Mission régionale d'autorité environnementale

Île-de-France

**Avis délibéré en date du 14 janvier 2021  
de la Mission régionale d'autorité environnementale d'Île-de-France  
sur le projet d'extension du centre d'hébergement de données informatiques  
exploité par la société « COLT Technology Services » situé aux Ulis (Essonne)**

Figure 4: Plan masse de l'existant. En violet (annotations DRIEE) : éléments supprimés dans le cadre du projet, non décrits ni analysés dans l'étude d'impact. Source : pièce PC002\_001 du dossier de demande de permis de construire

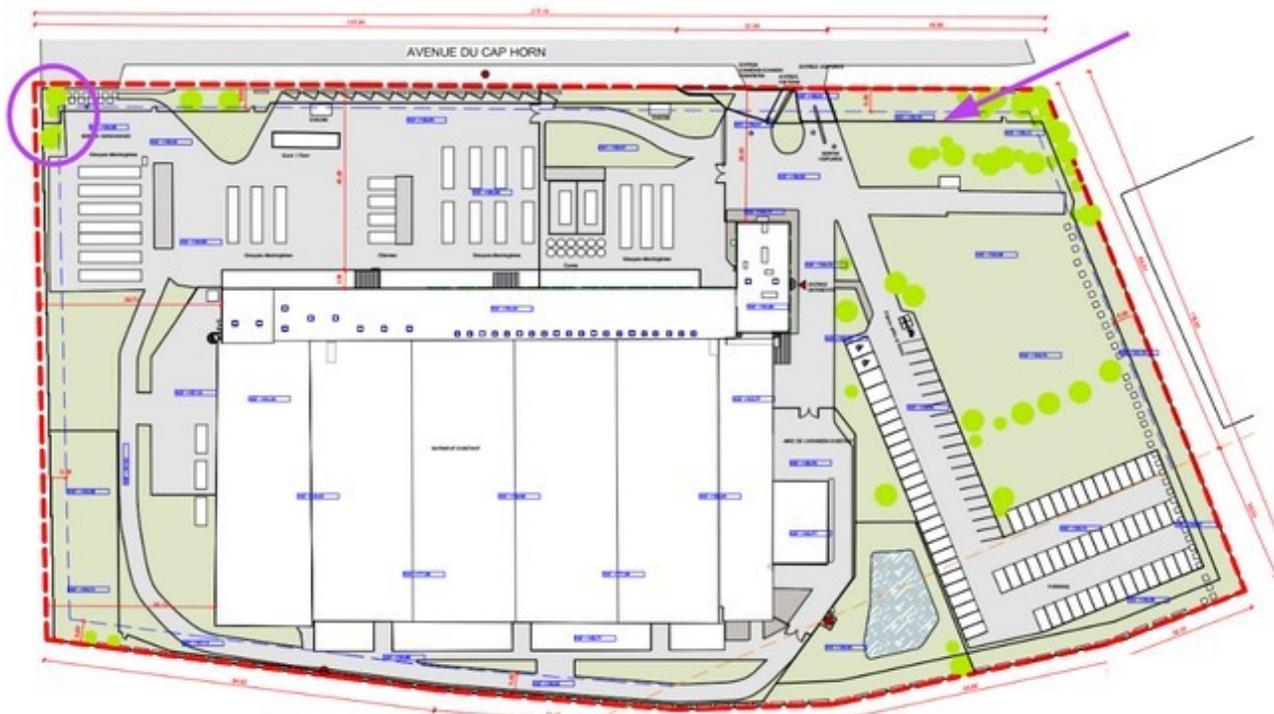
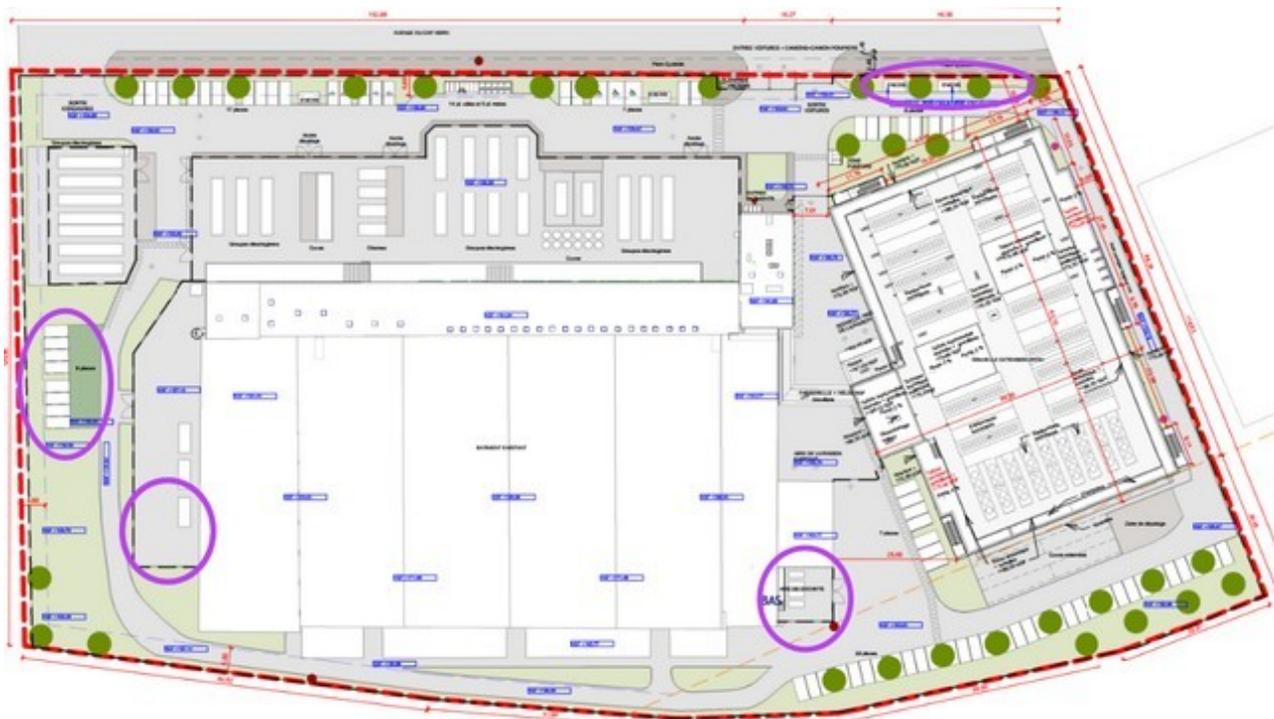
La MRAe constate que plusieurs autres composantes du projet, identifiables en comparant les plans masse de l'existant et du projet (pièces du dossier de permis de construire ; cf. figures 4 et 5), ne sont pas explicitement décrites comme telles et leurs incidences ne sont pas analysées dans l'étude d'impact. Il s'agit notamment de l'implantation d'équipements électriques (création de 2 postes de livraison électrique et de 14 postes de transformation en bordure nord du site<sup>12</sup>) et d'opérations en lien avec le réaménagement des espaces extérieurs (abattage d'arbres au nord-ouest du site ; déplacement et création de places de stationnement ; pose de clôtures autour des équipements techniques à l'extérieur du bâtiment existant ; suppression de la double clôture existante autour du site ; création d'une aire de déchets au sud-est du bâtiment existant<sup>13</sup>).

La MRAe rappelle que l'ensemble de ces composantes, nécessaires à la réalisation du projet, font partie intégrante du projet au sens de l'article L.122-1 du code de l'environnement<sup>14</sup> et que l'étude d'impact doit porter sur le projet à appréhender dans sa globalité. Le périmètre du projet doit être clarifié dans l'étude d'impact et les incidences potentielles du projet doivent être analysées à cette échelle. Cette clarification paraît d'autant plus nécessaire que le projet a évolué et que certaines composantes, finalement abandonnées, sont encore mentionnées dans des parties du dossier (projet de suppression du merlon à l'ouest du site ; projet d'extension du data-hall DH1<sup>15</sup>).

- **de clarifier le périmètre du projet au sens de l'évaluation environnementale (article L.122-1 du code de l'environnement), en décrivant de façon exhaustive l'ensemble des composantes du projet, de préférence dans un chapitre dédié de l'étude d'impact ;**
- **de compléter l'analyse des incidences du projet en prenant en compte toutes ses composantes (notamment la création des postes électriques et des réseaux afférents).**
